Gemeinde Büttelborn

Bebauungsplan „Alter Ortskern Worfelden“

- Stand Entwurf -

- Vorliegende umweltbezogene Stellungnahmen -

Lage der Baugrenzen

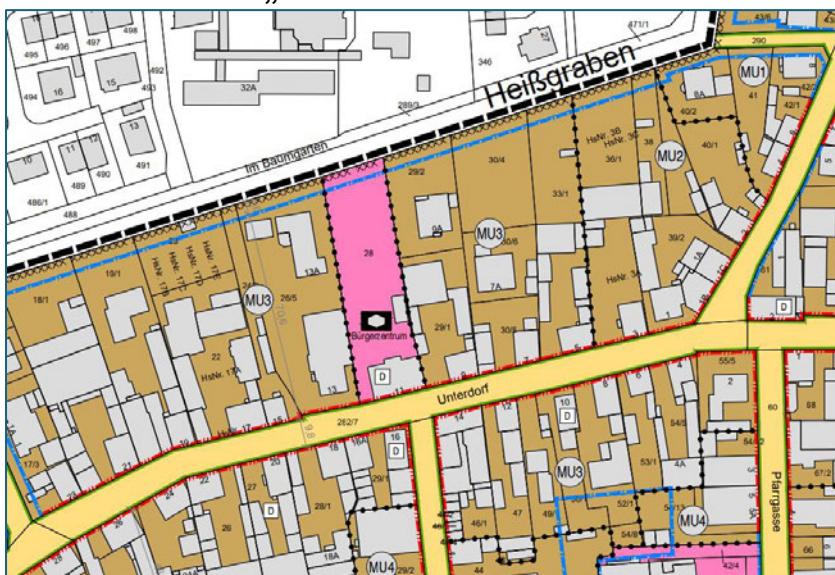
1. Vorschlag zur Baugrenze am Heißgraben

Die Baugrenze sollte sich an der „neuen Bebauung Unterdorf 3“ orientieren, nicht an der Bebauung Unterdorf 17, oder der Bestandsbebauung Unterdorf 13.

Planausschnitt: Nordseite der Georg-Klink-Straße

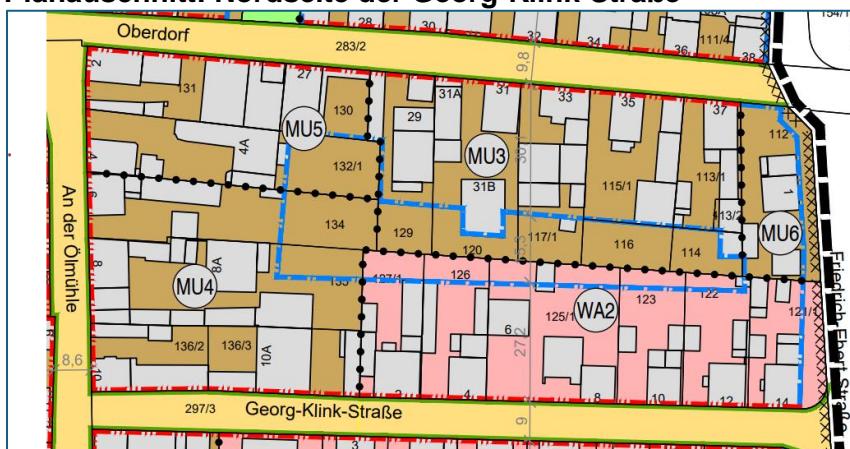
2. Tiefe der Baugrenze auf der Nordseite der Georg-Klink-Straße

Vorschlag: Verschiebung der Baugrenze in südlicher Richtung, sodass die Gärten vergleichbar den Gärten im Oberdorf und der Südseite der Georg-Klink-Straße sind.

Warum ist die Tiefe der Baugrenze auf der Nordseite der Georg-Klink-Straße nicht vergleichbar der Tiefe für das Oberdorf bzw. der Georg-Klink-Straße Süd/Neustraße gewählt, siehe nachfolgende Planausschnitte.

In beiden Bereichen der Planausschnitte befinden sich aktuell überwiegend Gärten, sodass die Erhaltung dieser „Gartenanlagen, kleine grüne Lungen“ auch für diesen Teil der Wohnbebauung zur Anwendung kommen sollte. Auch in den anderen umliegenden Baufeldern sind die Baugrenzen „großzügiger“ gewählt. Da Bestandsgebäude von einer Baugrenze nicht betroffen sind, können diese überplant werden.

Wird hier einem Bauträger „die Tür für seine Planung des Grundstücks Georg-Kling-Straße 4-6“ geöffnet?

Situation an der Trift, aktueller Planungsstand

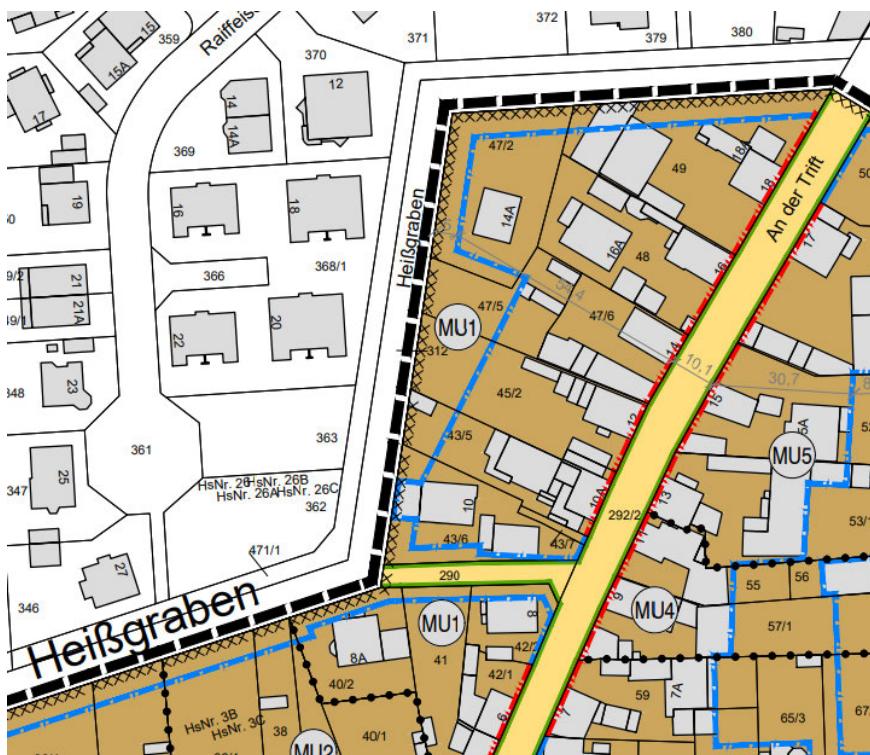
Die Baugrenze sollte parallel zum Heißgraben für angrenzenden Grundstücke „gleich“ sein, keine Versprünge oder Aussparungen.

Bei den angrenzenden Grundstücken an den Heißgraben handelt es sich um große Grundflächen, die zurzeit über große Gärten verfügen, die das Erscheinungsbild entlang des Heißgrabens prägen, was auch in Zukunft erhaltenswert ist.

Da die Bestandsbebauung hiervon nicht betroffen ist, sehen wir keine Gründe hier auf die Bestandsbebauung im Unterdorf 13 und 17 zu **Rücksicht zu nehmen und die Bestandsbebauung An der Trift 14 auszusparen.**

Die Baugrenze sollte sich für das Unterdorf an der „neuen Bebauung Unterdorf 3“ und der Bebauung Unterdorf 9 orientieren, nicht an der Bebauung Unterdorf 17, oder der Bestandsbebauung Unterdorf 13.
